VYSVĚTLENÍ ZADÁVACÍ DOKUMENTACE Č. 1

Název zakázky:	Stavební úpravy místní komunikace na p. č. 798/1, k.ú. Hanušovice
Název zadavatele:	Město Hanušovice
Sídlo:	Hlavní 92, 788 33, Hanušovice
IČ:	00302546
Adresa elektronické úřední desky:	http://ude.tcssl.cz/hanusovice
Režim veřejné zakázky:	Veřejná zakázka malého rozsahu

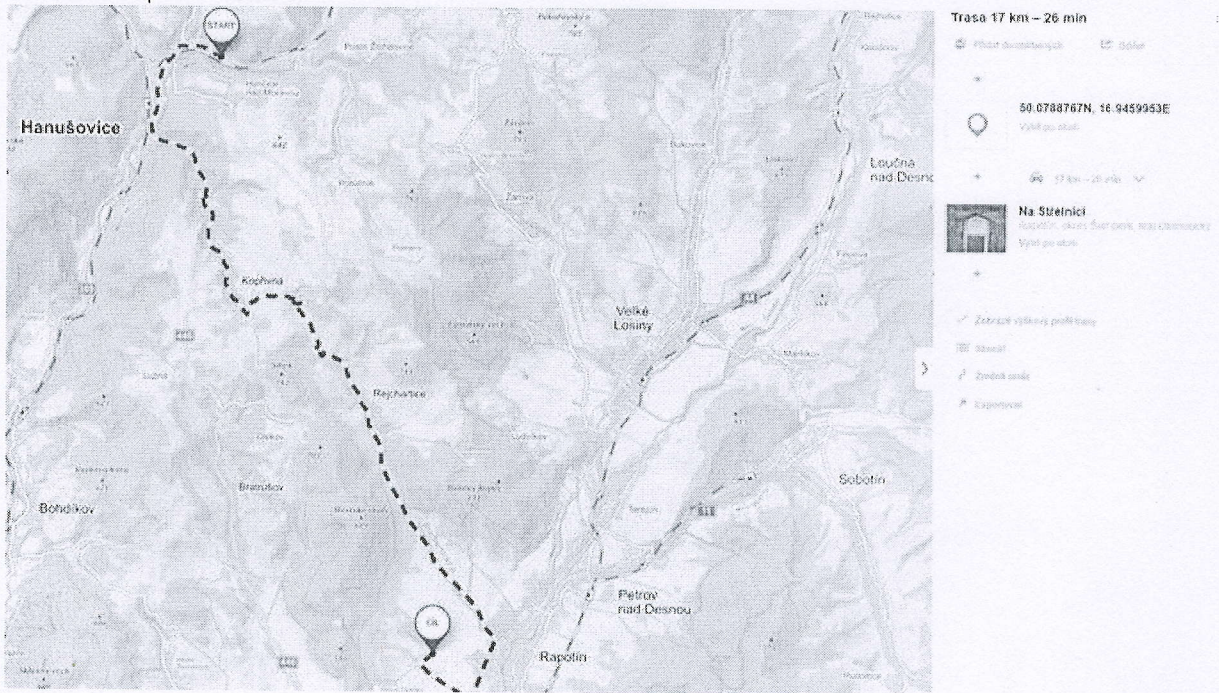
Žádost o vysvětlení zadávací dokumentace č. 2: Po prostudování zadávací dokumentace vedení snahou o řádné vypracování naší nabídky v předmětném zadávacím řízení dle požadavků a představ zadavatele, Vás žádáme na základě článku 19. zadávací dokumentace o odpověď na následující dotaz: Ve Vámi zveřejněném Výkazu výměr jsou odvozy vykopané přebytkové zeminy na skládku do vzdálenosti 6 km a odvozy kameniva a vybourané zámkové dlažby na skládku do vzdálenosti 15 km. Podle našich zjištění je nejbližší skládka s možností uložení stavebního odpadu v Rapotíně vzdálená 23 km. **Dotaz: 1) Neuvažuje zadavatel o opravě odvozových vzdáleností vybouraných materiálů na skládku?**

K uváděné vzdálenosti sdělujeme, že s dostupných zdrojů z WWW bylo zjištěna dopravní vzdálenost po pozemních komunikacích bez omezení obecného užívání (tj. možný průjezd NA) na **17,0km**, na tuto dopravovanou vzdálenost jsou upraveny všechny dotčené položky a zapracovány do soupisu prací s výkazem výměr - 005a - Stavební úpravy místní komunikace na p.č. 798-1, k.ú. Hanušovice [zadání].xls

30	K	997221561	Vodorovná doprava suti bez naložení, ale se složením a s hrubým urovnáním z kusových materiálů, na vzdálenost do 1 km	t	35,739	
----	---	-----------	---	---	--------	--

VV	35,739*16	Prepočetne koeficientem množstvi	571,824
----	-----------	----------------------------------	---------
